**NUOVA S.S. 341 "GALLARATESE" - TRATTO DA SAMARATE A CONFINE
CON LA PROVINCIA DI NOVARA - TRATTO NORD**

**STRALCIO FUNZIONALE DAL KM 6+500 (SVINCOLO S.S. 336 NORD)
AL KM 8+844 (SVINCOLO AUTOSTRADA A8)
"BRETELLA DI GALLARATE"**

PROGETTO ESECUTIVO

<h1>A 029</h1>	<h2>A- ELABORATI GENERALI</h2> <h3>RELAZIONE DI RAFFRONTO P.D - P.E.</h3>
----------------	---

Progetto Definitivo – in verde le fondazioni interferenti con RFI e HUPAC

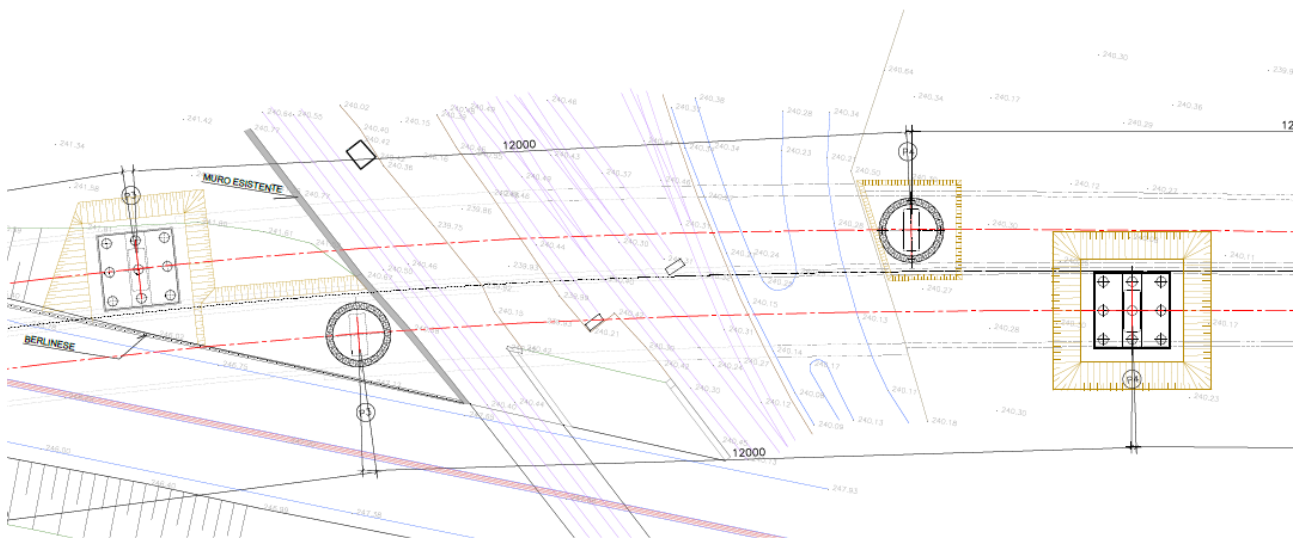
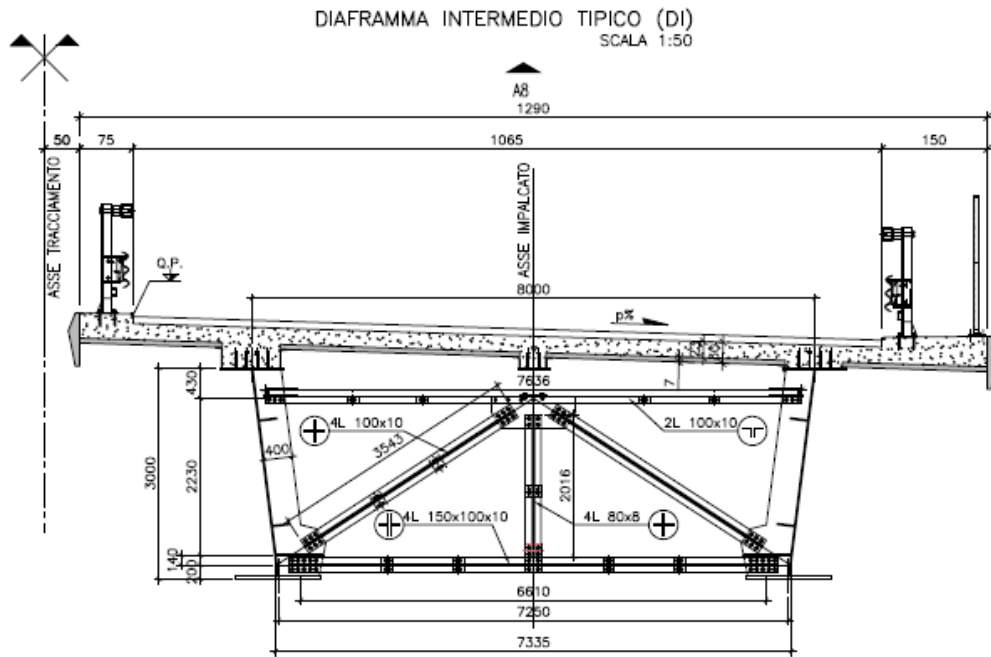
- Per superare le sopracitate interferenze sono state riposizionate principalmente le pile P3 e P4, questo cambiamento ha portato ad aumentare le luci delle campate centrali del Viadotto che sono passate da 110 metri a 120 metri:

Progetto Esecutivo – la pila P4 Nord è stata traslata fuori dall'area HUPAC ed è stata cambiata la tipologia di plinto così come per la pila P3 Sud

Progetto Definitivo

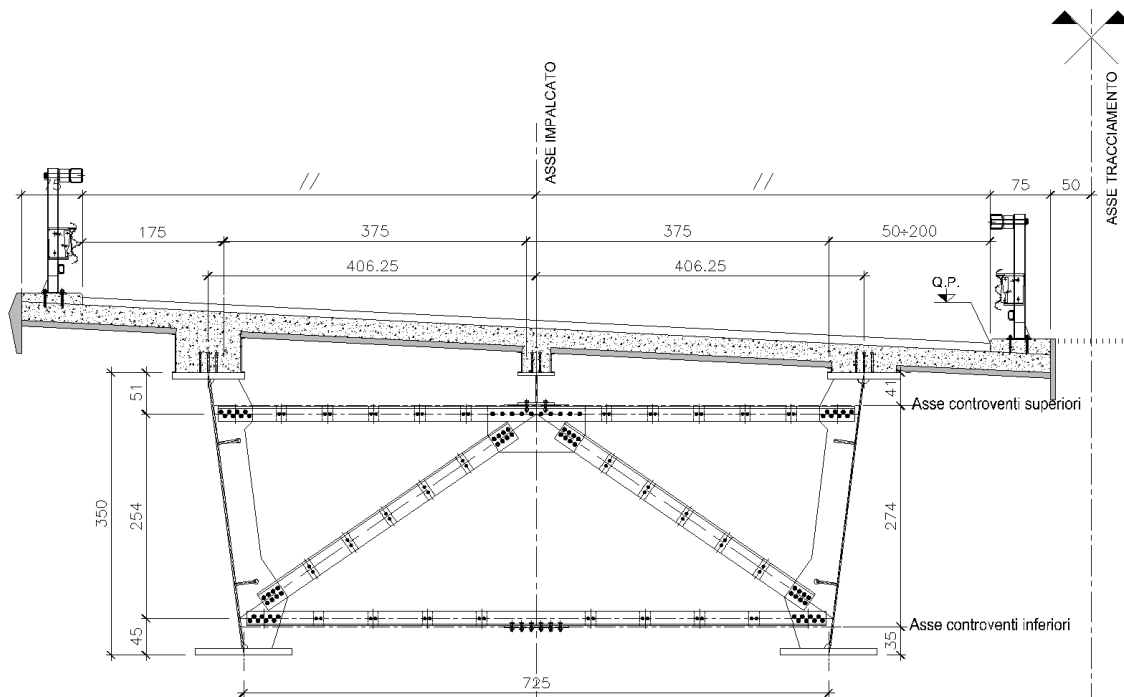
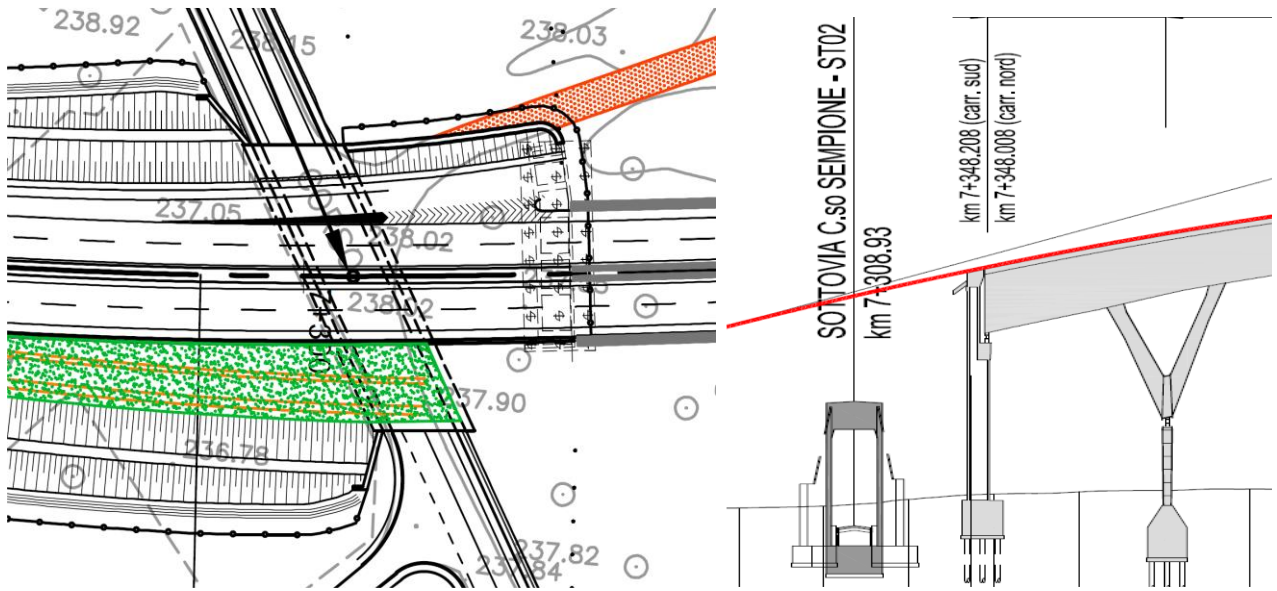
L'aumento della luce delle campate ha portato ad un aumento dell'altezza delle travi in ferroche passa da 3,00 metri a 3,50 metri;

Progetto Esecutivo

Progetto Definitivo – Spalla Spa con annesso scatolare per superare l'interferenza con Corso Sempione

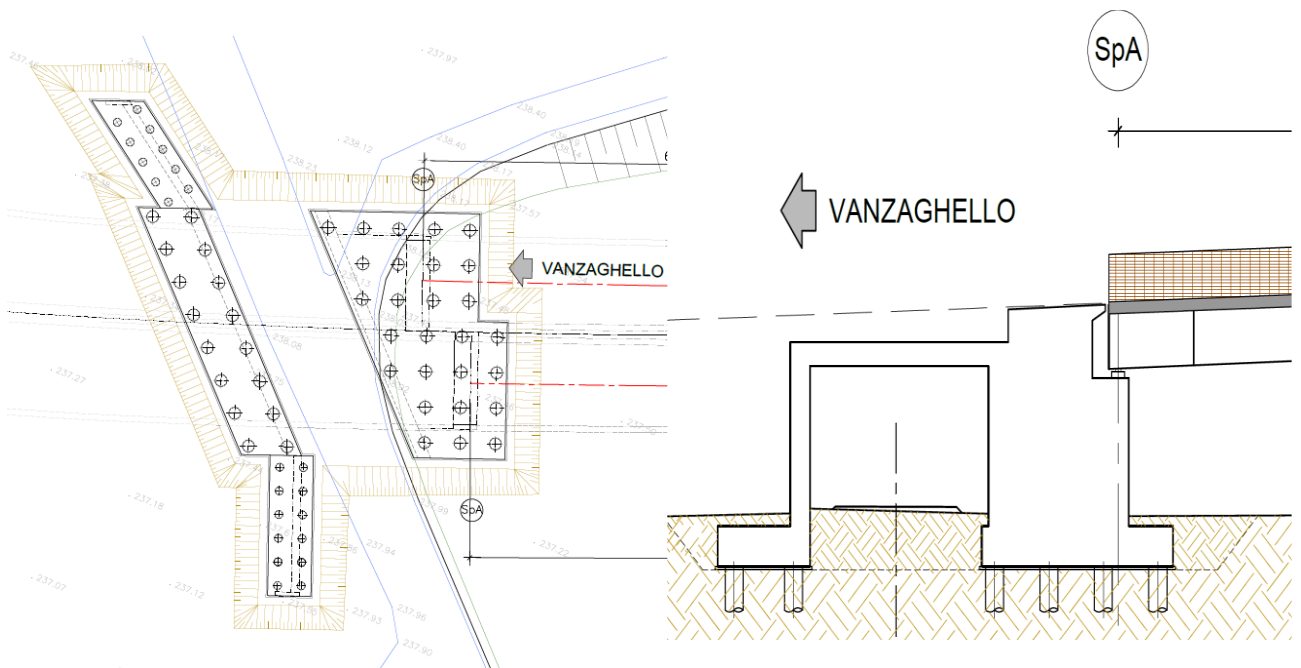
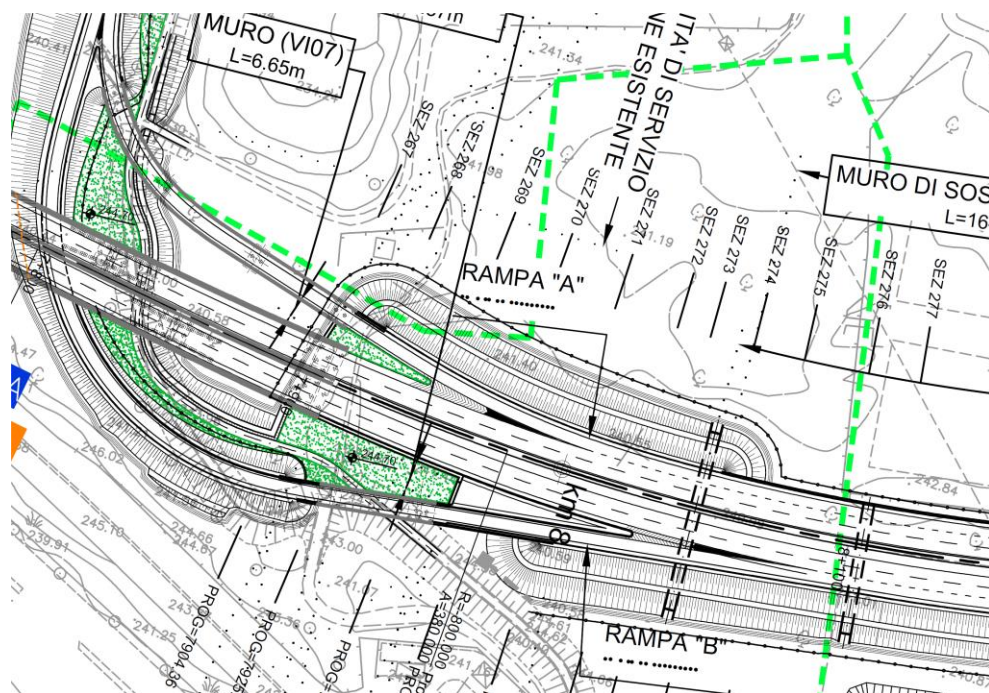
- Si è reso necessario modificare la spalla Spa in quanto, per la nuova scansione delle campate, interferente con Corso Sempione;

Progetto Esecutivo – La spalla Spa comprende anche lo scavalco di Corso Sempione

Progetto Definitivo

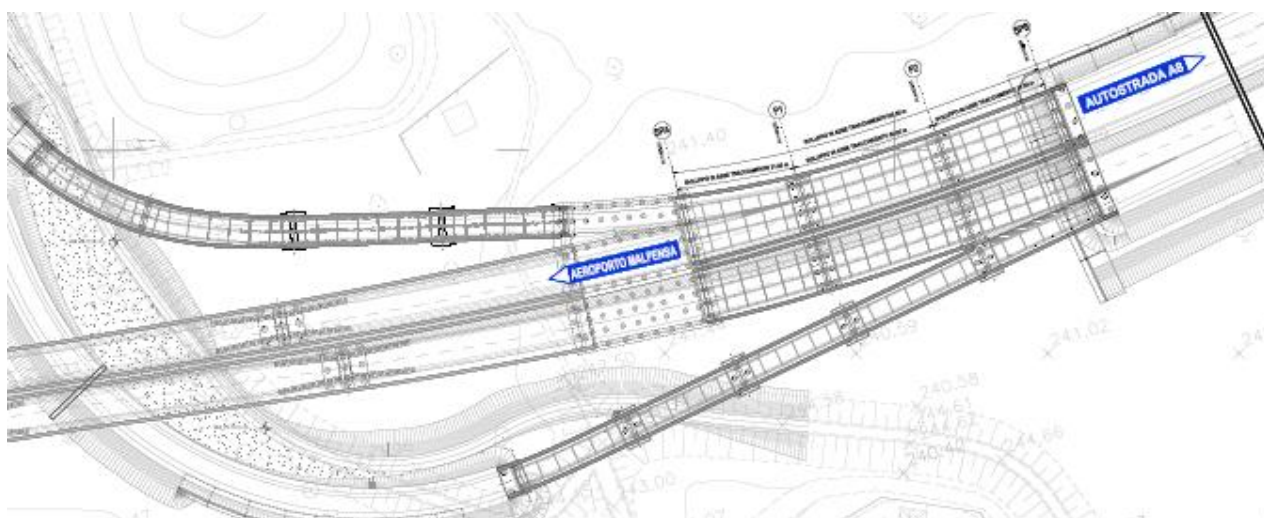
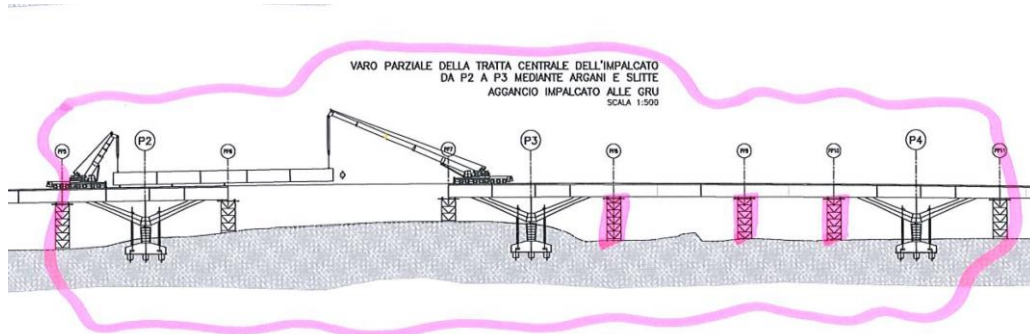
- Si è reso necessario modificare la spalla SPb in quanto la spalla interferisce con i viadotti di svincolo VI07 e VI08 e con il nuovo viadotto VI08;

Progetto esecutivo – Nuova configurazione, per motivi idraulici è stato inserito un nuovo viadotto in affiancamento alla Rampa B

Progetto Definitivo

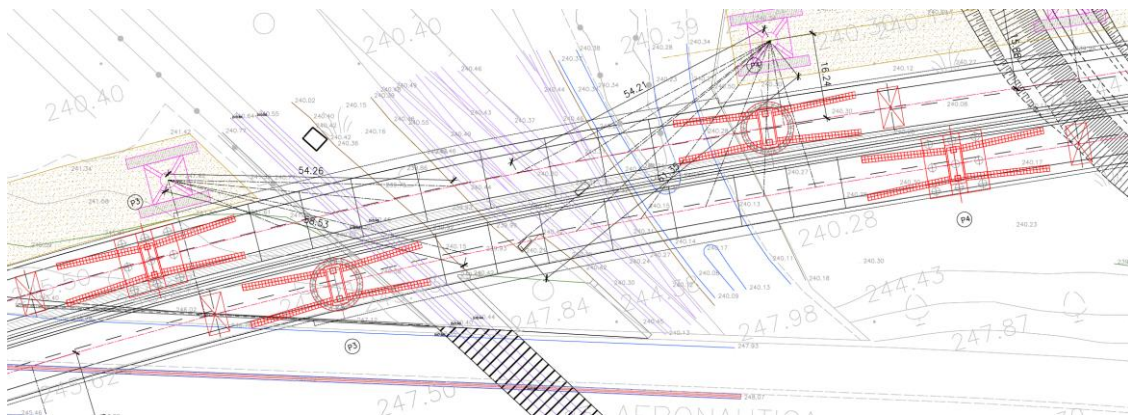
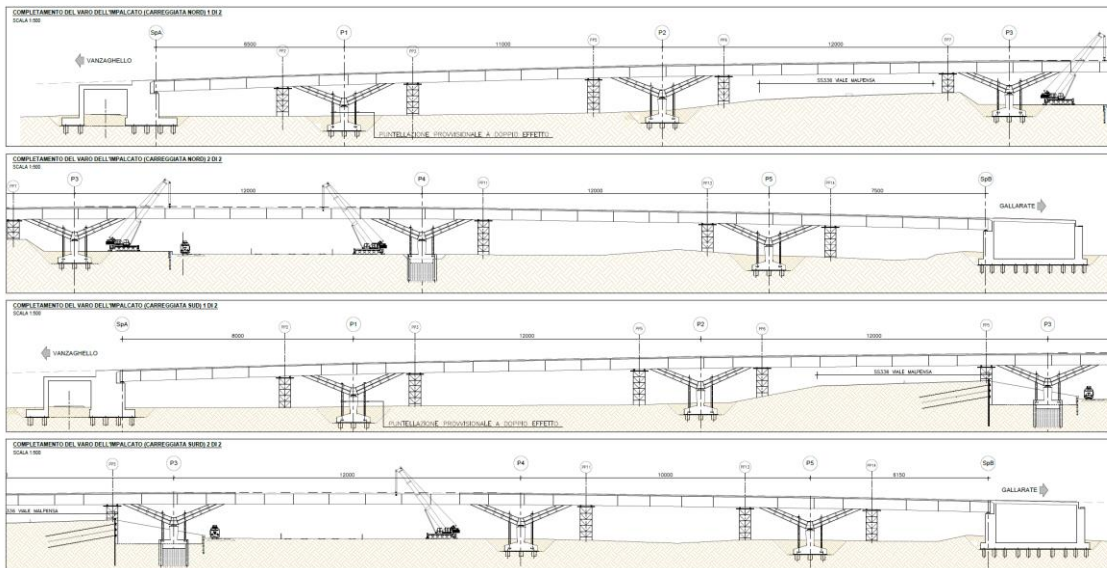
- Per alloggiare i nuovi appoggi, di dimensioni maggiori rispetto a quelli previsti nel P.D., in quanto i carichi sono aumentati in virtù di quanto già precedentemente descritto, è stato necessario aumentare la larghezza delle pile;
- Le fasi di varo delle campate sulla S.S.336 e sul Centro HUPAC sono state completamente riviste in quanto non vi era possibilità di posizionare le torri provvisorie tra le pile P3 e P4.

Progetto Esecutivo – Le campate sul Centro HUPAC vengono varate a conci successivi con l'utilizzo di gru cingolate dopo avere realizzato il varo delle altre campate.

Stralcio planimetrico di raffronto tra PD (in alto) e PE (in basso) – Galleria GA05

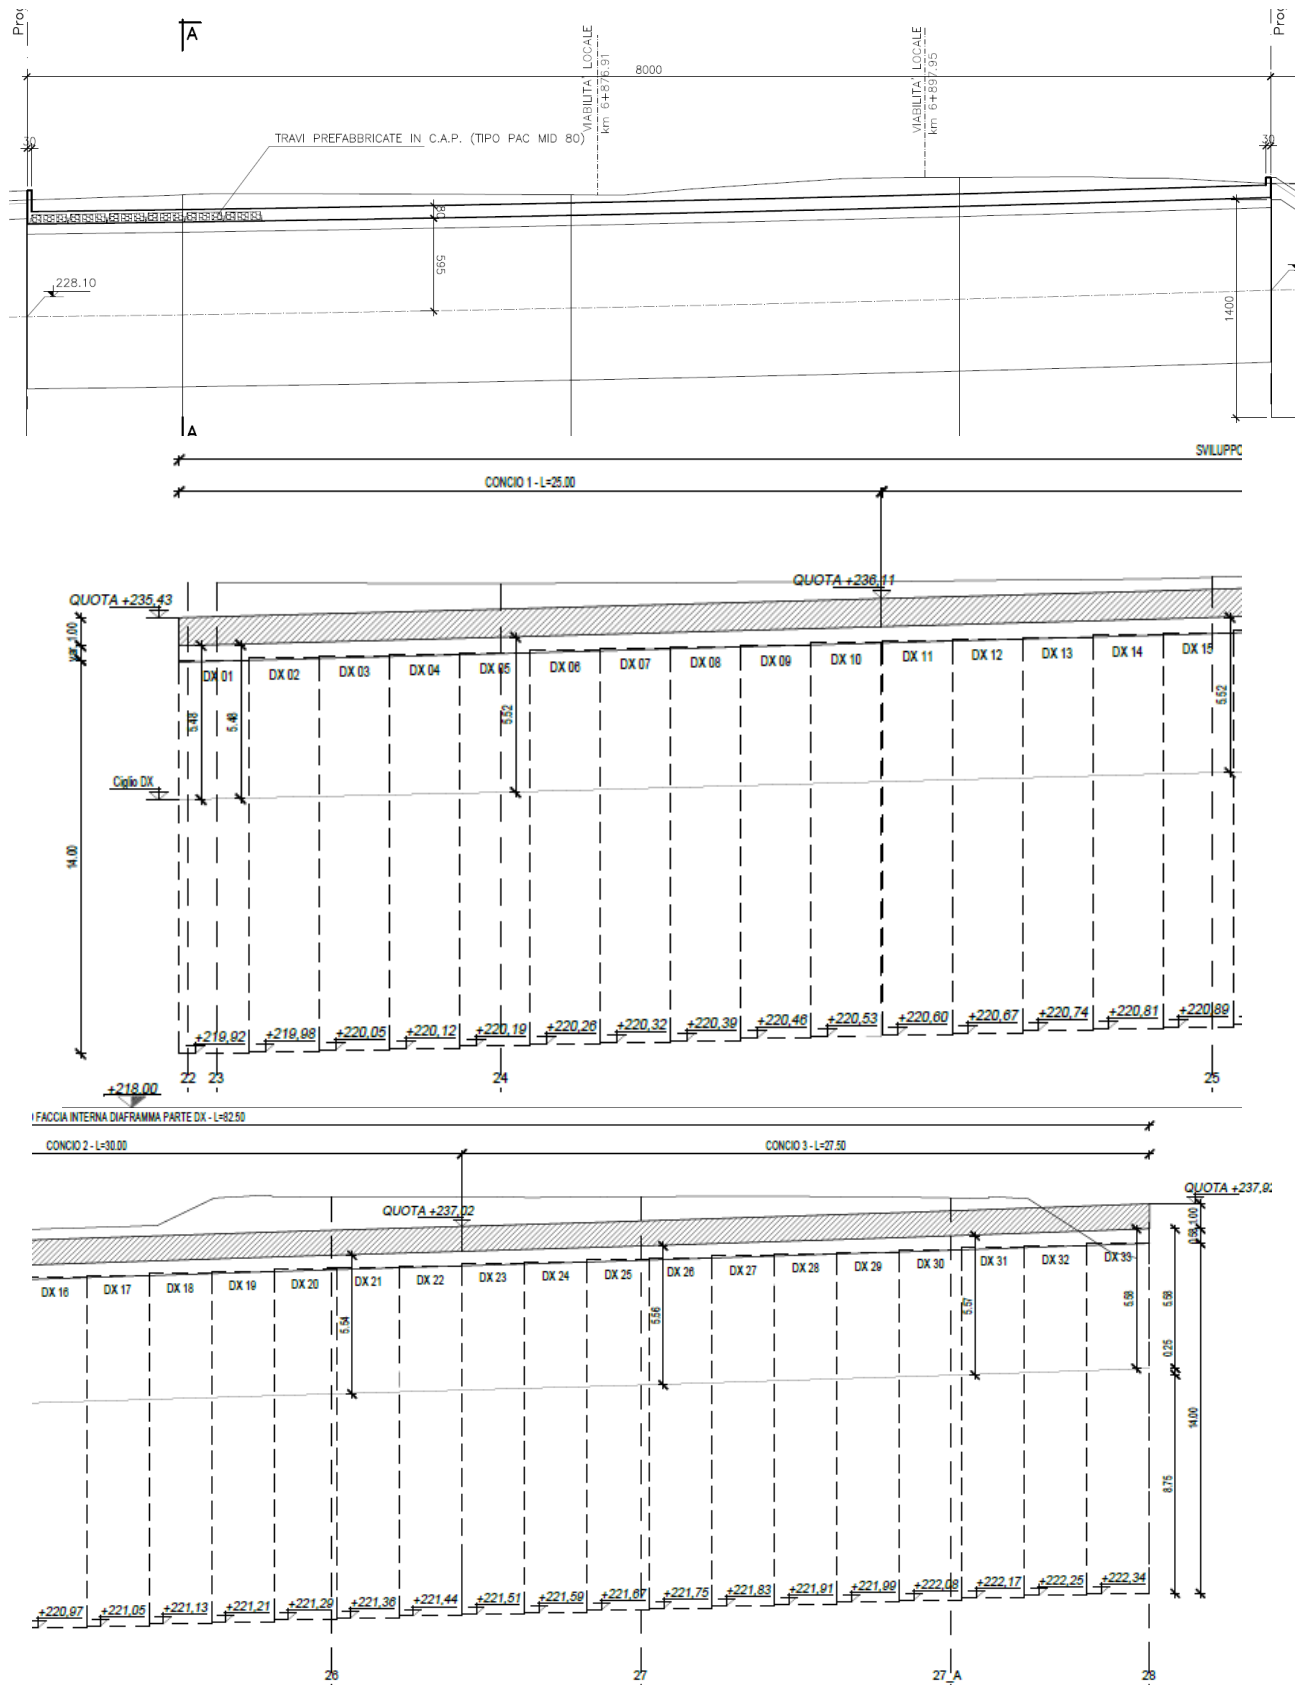
Nel progetto definitivo la larghezza libera di ciascuna canna era costante su entrambe le carreggiate e pari a 13,50 m. Nel progetto esecutivo, dovendo tener conto degli allargamenti in curva, la larghezza libera è stata differenziata per ciascuna canna: 15,97 m per la canna di sinistra e 17,25 m per la canna di destra.

Stralcio altimetrico di raffronto tra PD (figura in alto) e PE (figure in basso) – Galleria GA05

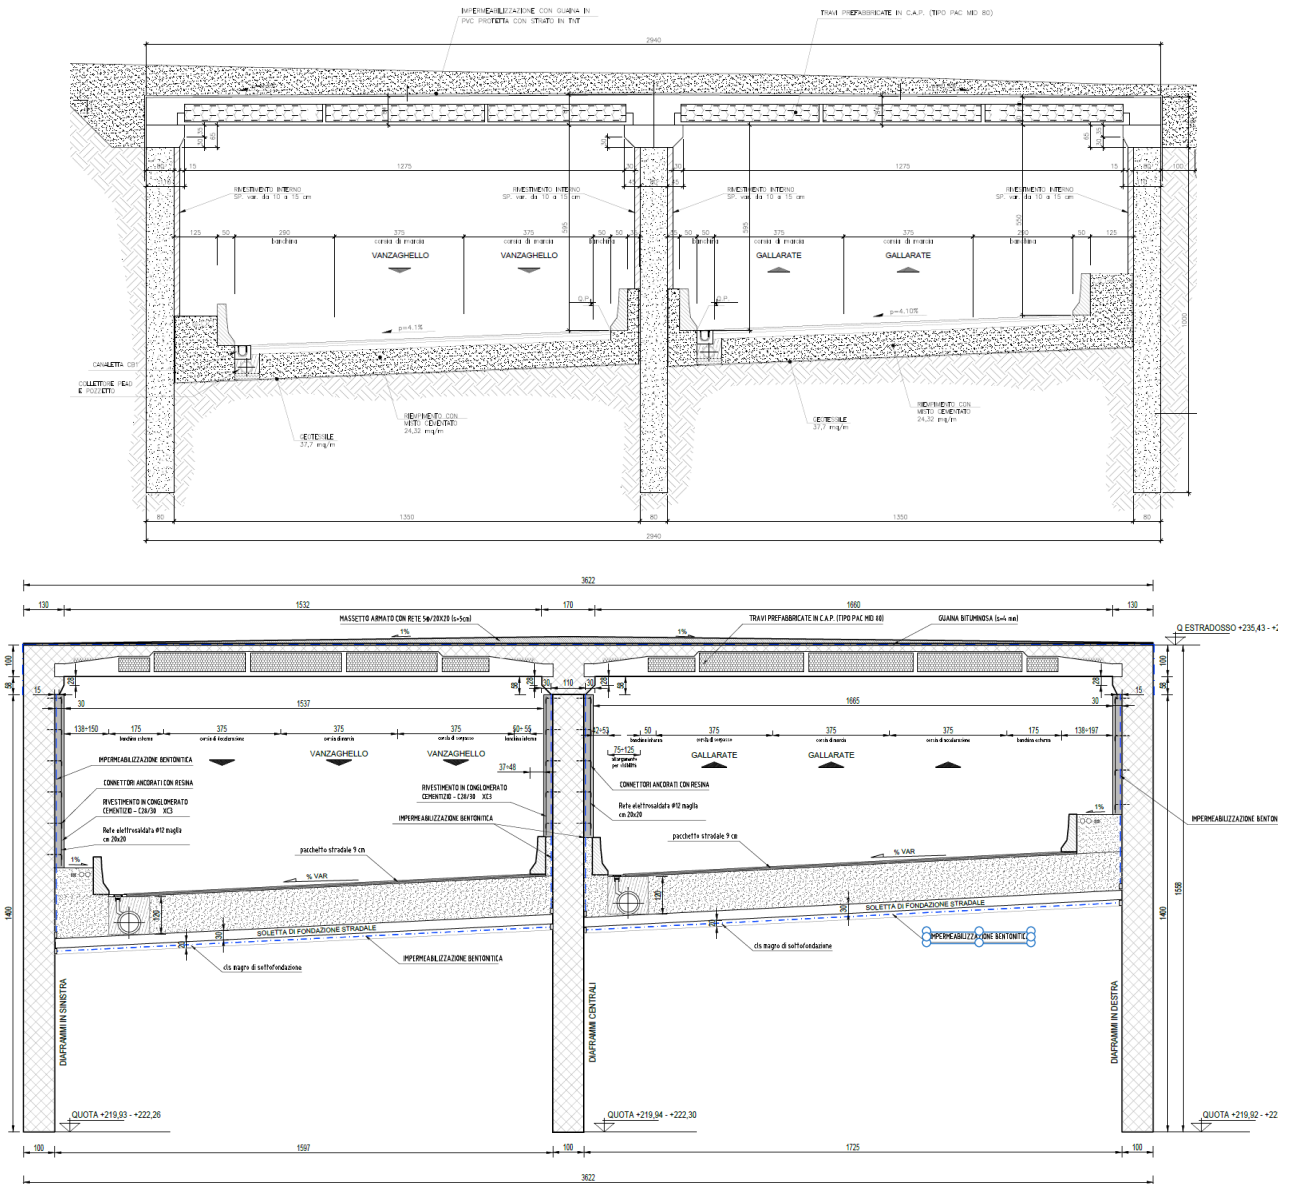
Nel progetto definitivo la pendenza trasversale nel tratto in esame si presentava costante e pari al 4,1%. Nel progetto esecutivo è stata valutata la variabilità della pendenza trasversale al fine di ottemperare al D.M. 05/11/2001 garantendo in qualsiasi punto della carreggiata stradale un'altezza libera $\geq 5,00$ m.
